MODIFICACIONES AL ANTEPROYECTO DE PLAN REGULADOR COMUNAL DE HUALPEN

1. Zona de equipamiento y Parque Costanera Rivera Norte:

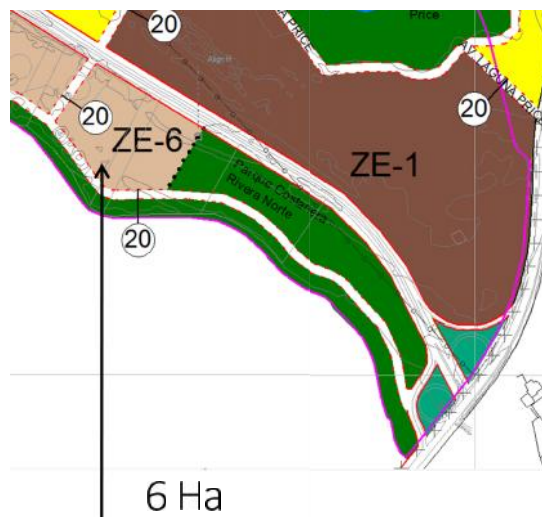
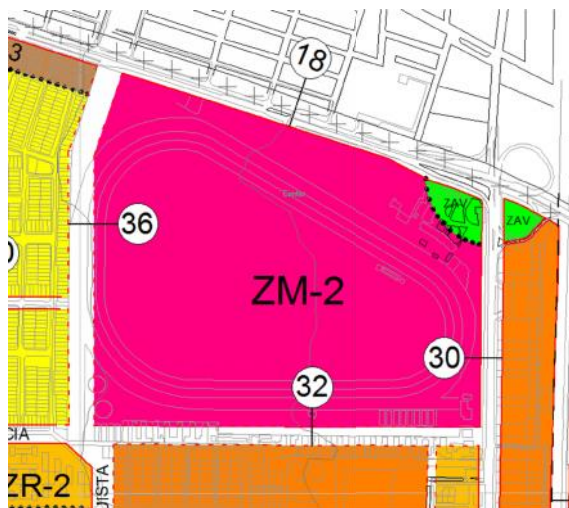
MODIFICACION: Se reemplaza parte del parque costanera rivera norte por zona ZE-6

En el anteproyecto de PRCH los predios ubicados entre Costanera Rivera Norte 1, calle Borderío y Padre Las Casas, se proponen como "parque Costanera Ribera Norte"

La observación pide destinar los terrenos aludidos como zona de equipamiento 1 (ZE-1). El Concejo Municipal acoge la observación de manera parcial y de acuerdo al análisis técnico se acuerda destinar parte del predio como zona de equipamiento 6 (ZE-6), que es el equipamiento compatible con el borde del río Biobío.

2. Usos de suelo y declaratorias de utilidad pública en Club Hípico:

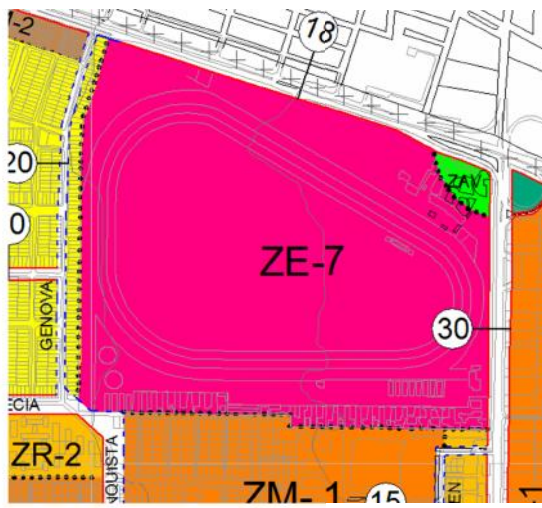
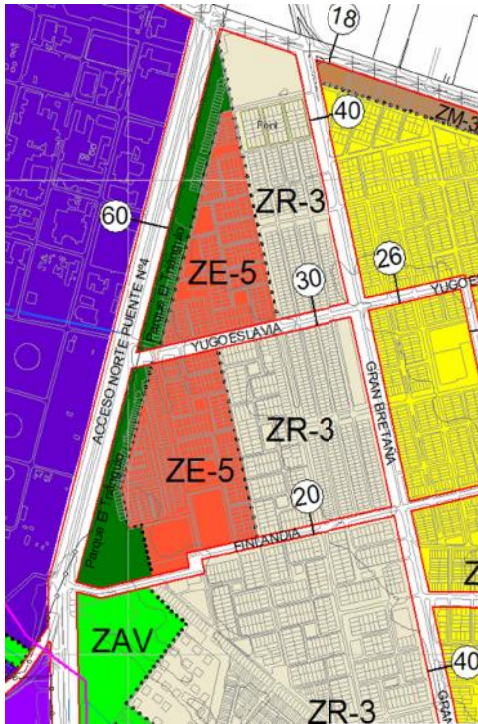
- 1.-Se eliminan las proyecciones de Grecia y La Reconquista
- 2.-Se establecen como destinos solo: equipamiento clase deporte; área verde y espacio público (este último no se puede prohibir)

En el anteproyecto de PRCH, el predio del Club Hípico de Concepción se propone como una zona mixta 2 (ZM-2) en que se permite el uso residencial hospedajes; los equipamientos de las clases científico, comercio, culto cultura, deporte, educación, esparcimiento, salud, seguridad, servicios y social; infraestructura de transporte; área verde y espacio público.

La observación acogida por el Concejo Municipal, **pide mantener la actividad hípica**, por lo que se replantea la zona como **una zona de equipamiento 7 (ZE-7)** en que se permiten solo los usos de suelo de equipamiento clase deporte, área verde y espacio público (éste último no se puede prohibir) lo cual modifica la planimetría y la ordenanza local, estableciendo una restricción respecto de lo que se propuso inicialmente

Consecuentemente el Concejo Municipal acogió eliminar las declaratorias de utilidad pública de las proyecciones de Grecia y La Reconquista

3. Zonas de área verde (ZAV) sobre sector El Triángulo:

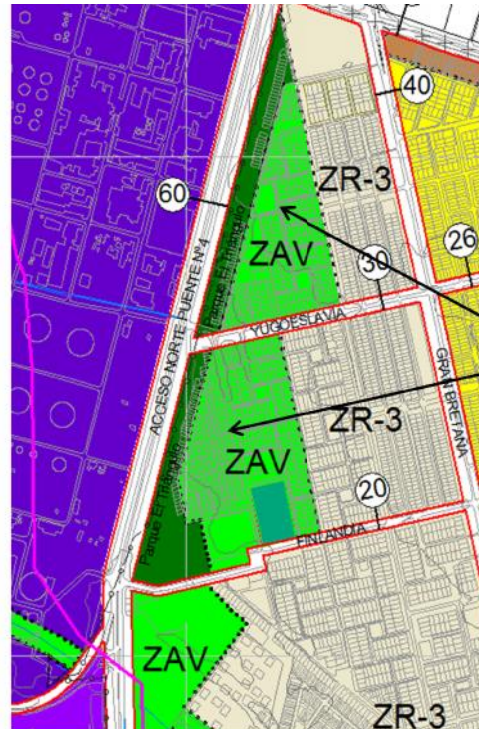
MODIFICACION: Se reemplaza zona
ZE-5 por ZAV

En el anteproyecto de PRCH se propone una zona de equipamiento 5 (ZE-5) en los territorios ocupados por las poblaciones El Triángulo, Nueva El Triángulo y Villa el Triángulo y sectores aledaños, donde se proponen los usos de suelo equipamiento de clases científico, comercio, esparcimiento, seguridad, servicios y social, además de actividades productivas inofensivas e infraestructura de transporte; área verde y espacio público.

La observación acogida por el Concejo Municipal solicita que **la zona ZE-5 se replantee como una zona de área verde (ZAV)** en que se permitan como usos de suelo solamente: **espacio público y área verde**, lo cual modifica la planimetría y establece una restricción respecto de lo que se propuso inicialmente.

5. Antejardines zonas ZUR, Santuario de la Naturaleza

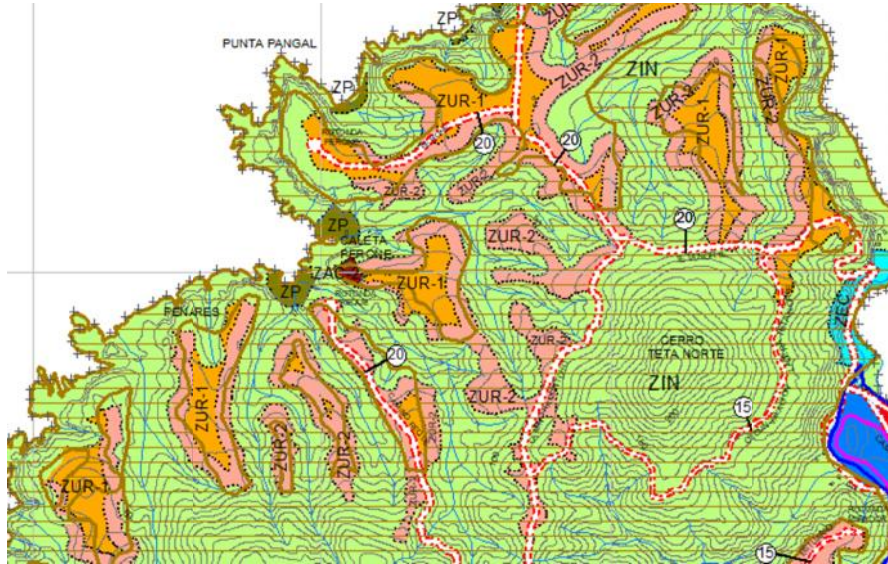
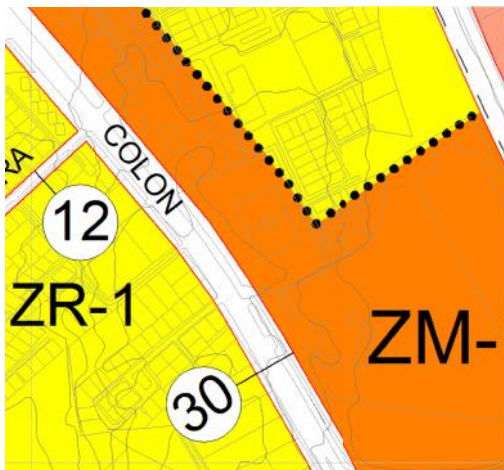
**ANTEJARDIN ZONAS
ZUR-1 Y ZUR-2
10 M**

**ANTEJARDIN ZONAS
ZUR-1 Y ZUR-2
5 M**

En el anteproyecto de PRCH, las zonas de uso residencial ZUR-1 y ZUR-2 contemplan antejardines de 10 m.

La observación solicita que los antejardines de estas zonas se rebajen a 5 m

El Concejo Municipal acoge la observación teniendo en consideración que disminuir los antejardines de las zonas de uso residencial del Santuario de la Naturaleza no afecta los Objetos de Conservación del Santuario de la Naturaleza.

6. Usos de suelo Cancha René Schneider (cancha Villa Palito)

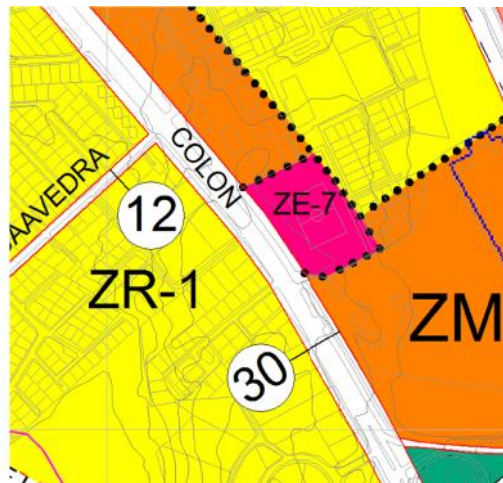
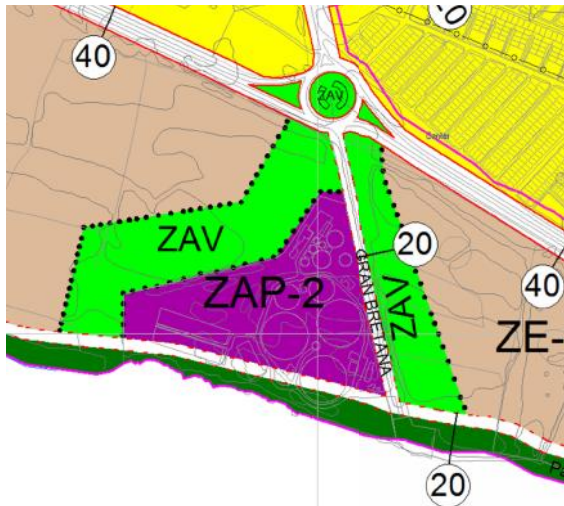
- 1.-Se reemplaza sobre la cancha ZM-1 por ZE-7
- 2.-Se establecen como destinos solo: equipamiento clase deporte, área verde; y espacio público (este último no se puede prohibir)

En el anteproyecto de PRCH, la cancha del sector René Schneider (villa Palito) utilizada por la gente del sector y por el Club Deportivo Indio Halcón se propone como una zona mixta (ZM-1) que permite los usos de suelo residencial; los equipamientos de las clases científico, comercio, culto cultura, deporte, educación, esparcimiento, salud, seguridad, servicios y social; infraestructura de transporte; espacio público y área verde.

La observación acogida por el Concejo Municipal **pide que la cancha del sector "René Schneider" se establezca como un espacio exclusivo para las prácticas deportivas**, lo cual implica establecer sobre la cancha **una zona de equipamiento 7(ZE-7)** donde solo se permiten los usos de suelo equipamiento deportivo, área verde y espacio público (este último no se puede prohibir), lo cual modifica la planimetría y la ordenanza local, estableciendo una restricción respecto de lo que se propuso inicialmente.

7. Acceso al río de Bocatoma de Huachipato

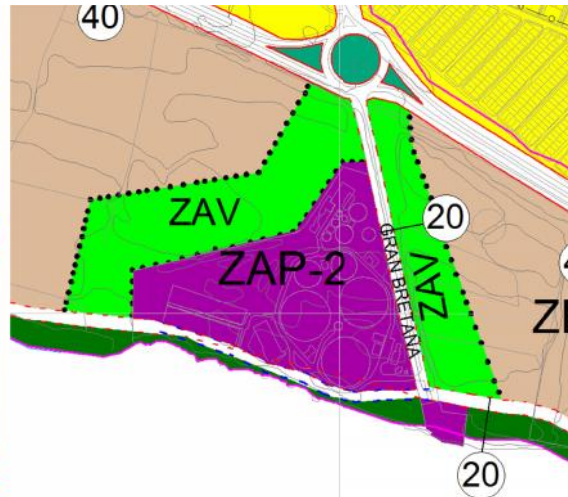
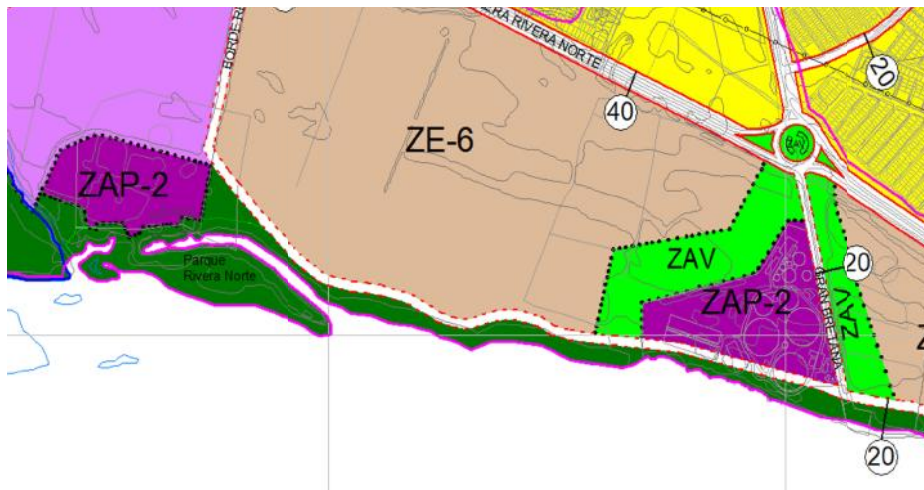
- 1.-Se considera ZAP-2 la bocatoma Huachipato
- 2.-Se disminuye calle borderío (de 20 m a 15 m) delante de planta Essbio

En el anteproyecto de PRCH, el predio de "CAP acero" no enfrenta el río Biobío, dado que la propuesta de la calle Borderío y el parque rivera norte impiden que el recinto denominado "Bocatoma de agua industrial de Huachipato" pueda realizar las labores de captación de agua industrial del río Biobío

1. destinar el recinto "bocatoma de agua industrial de Huachipato" como zona de actividad productiva 2 (ZAP-2) en una extensión de 64,82 ml de frente, interrumpiendo el parque rivera norte
2. Disminuir el ancho de la calle Borderío de 20 m a 15 m frente a la planta de Tratamiento de aguas servidas de Essbio S.A.

8. Altura máxima de edificación de zonas de actividades productivas 2 (ZAP-2)

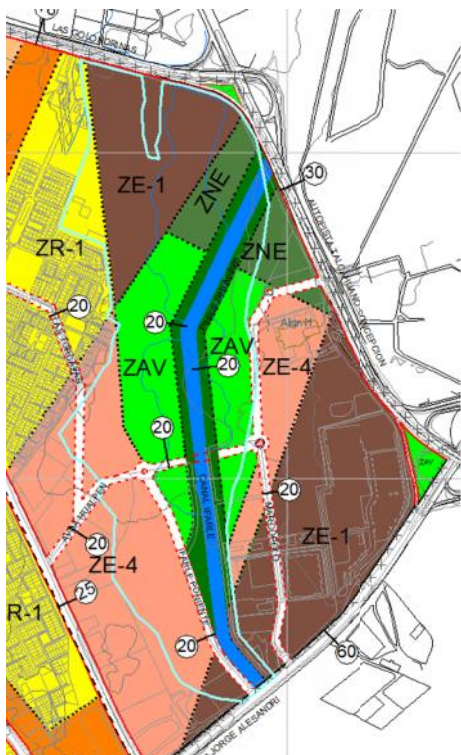
ALTURA MAXIMA DE
EDIFICACION:
LIBRE

ALTURA MAXIMA DE
EDIFICACION:
80 MTS

En el anteproyecto de PRCH las zonas de actividades productivas 2 (ZAP-2) correspondientes a bocatoma Enap y Planta de tratamiento de aguas servidas de Essbio tienen altura máxima de edificación libre.

La observación acogida por el Concejo Municipal pide **limitar la altura máxima de edificación a 80 m**, lo cual modifica la ordenanza local y establece una restricción respecto de lo que se propuso inicialmente.

9. Zonas de área verde (ZAV) en Humedal Vasco de Gama

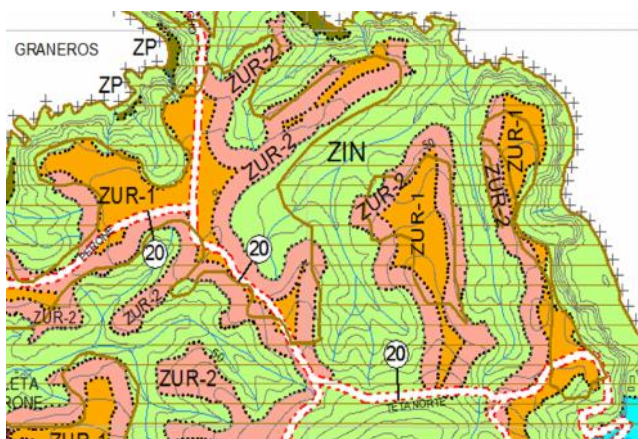
1.-Se amplia la zona ZAV sobre el sector del lote ZE-1 (sector autopista)

Las observaciones acogidas por el Concejo Municipal **piden que las zonas aledañas que se proponen como equipamiento también se establezcan como zonas de área verde**, de tal manera que en función del análisis técnico realizado se **amplía la zona de área verde (ZAV) hacia el lote 6 situado en el extremo norponiente del humedal Vasco de Gama** donde inicialmente se estableció una zona de equipamiento (ZE-1), lo cual modifica la planimetría y establece una restricción respecto de lo que se propuso inicialmente.

10. Acceso a lugares de interés público en Santuario de la Naturaleza (playa Ramuntcho)

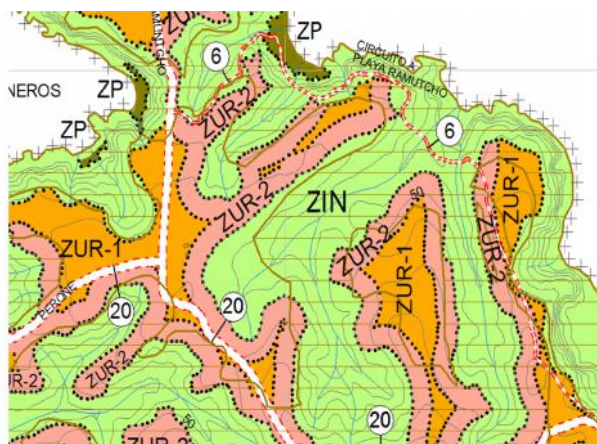
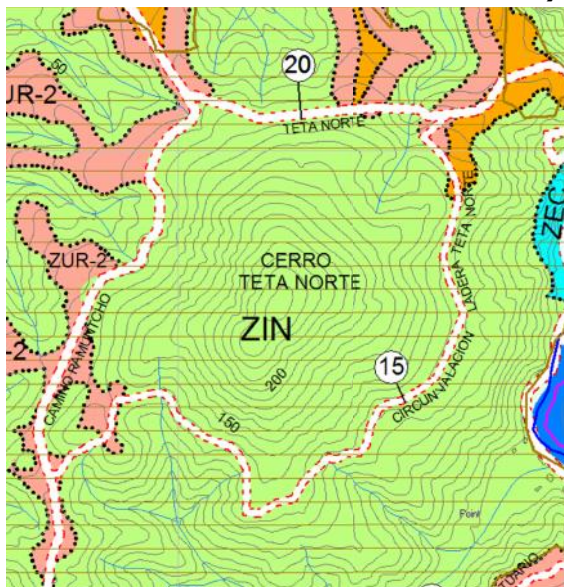
Se incorpora un pasaje (peatonal) en pendiente elevada de 6 m de ancho para llegar a playa Ramuntcho desde camino a Ramuntcho

En el anteproyecto de PRCH no se propone acceso público a las "playas" y otros lugares de interés público en el Santuario.

La observación pide generar acceso a las playas y a los lugares de interés público del Santuario.

El Concejo Municipal **acogió establecer un sendero peatonal que permita el acceso a la playa Ramuntcho, que desde la legalidad vigente se resuelve como un pasaje en pendiente elevada de 6 m. de ancho de circulación peatonal exclusiva, lo cual modifica la planimetría incorporando un gravamen nuevo desconocido por la comunidad.**

11. Circuitos en zonas de Interés del Santuario de la Naturaleza (sendero ladera oriente cerro Teta Norte)

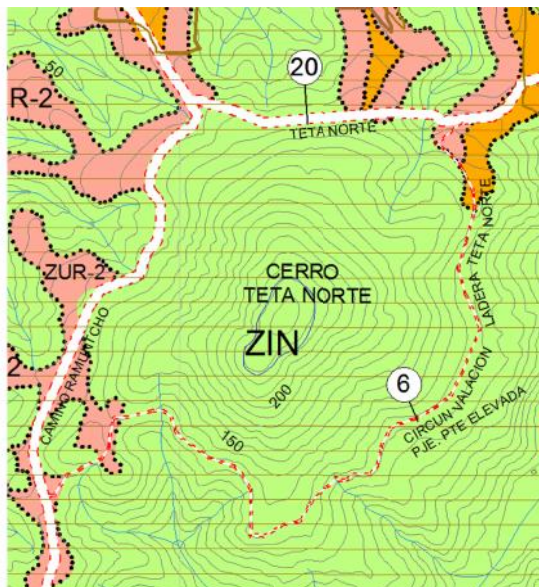
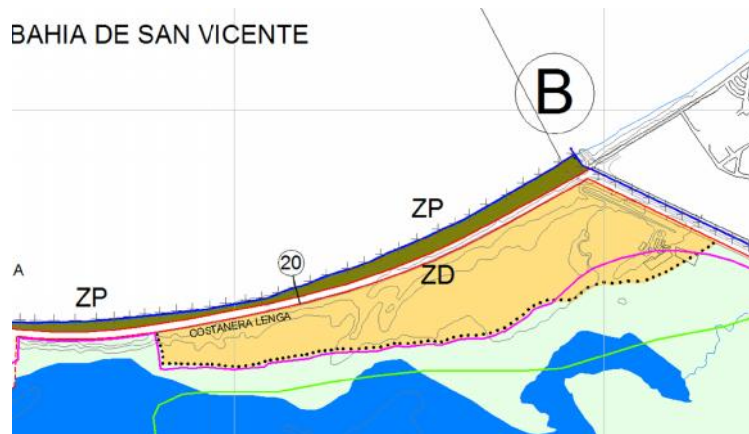
Se transforma vía de 15 m de ancho a
pasaje (peatonal) en pendiente
elevada de 6 m de ancho

En el anteproyecto de PRCH no se establece ningún circuito peatonal al interior del Santuario

La observación solicita reconocer la red de senderos existentes y relacionarlos con los sitios de interés público en el Santuario de la Naturaleza.

El Concejo Municipal acogió establecer un sendero peatonal en la ladera oriente del cerro Teta Norte, que se resuelve como un pasaje en pendiente elevada de 6 m. de ancho de circulación peatonal exclusiva, que cambia el perfil de la vía anterior propuesta como calle de servicio de 15 m de ancho
